Европейская экономическая комиссия**Комитет по внутреннему транспорту****Всемирный форум для согласования
правил в области транспортных средств****Рабочая группа по общим предписаниям,
касающимся безопасности****Сто двадцать восьмая сессия**

**Предупреждение о присутствии уязвимых участников
дорожного движения в непосредственной близости:****Правила № 158 ООН (движение задним ходом)****Предложение по дополнению 3 к первоначальному
варианту Правил № 158 ООН (движение задним ходом)****Представлено экспертом от Республики Корея***

Рисунок 1
 Пример заднего борта грузовых автомобилей

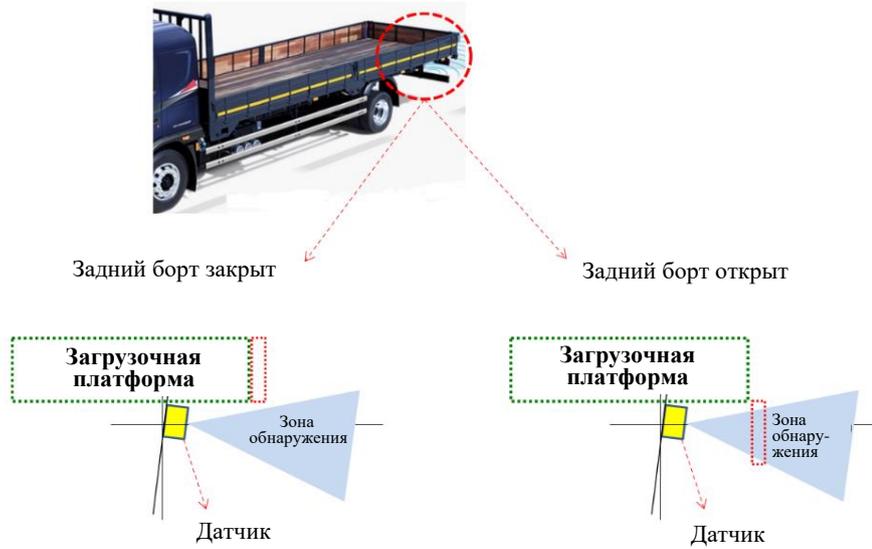
2. Кроме того, в условиях проведения испытания следует указать, что в нормальном рабочем состоянии транспортного средства в ходе испытания надлежит закрывать и запиравать не только крышки задних люков или багажника, но и задние борты грузовиков и двери транспортных средств типа фургон. С дополнительной информацией по этому вопросу можно ознакомиться на нижеследующих рисунках.

«1.3.3.4 Крышки заднего люка ~~н~~, багажника- **и задние борты и двери**

Если транспортное средство оснащено крышками задних люков, ~~или~~ багажника, **или задними бортами либо дверьми**, то они закрываются и запираются в нормальном рабочем состоянии транспортного средства».
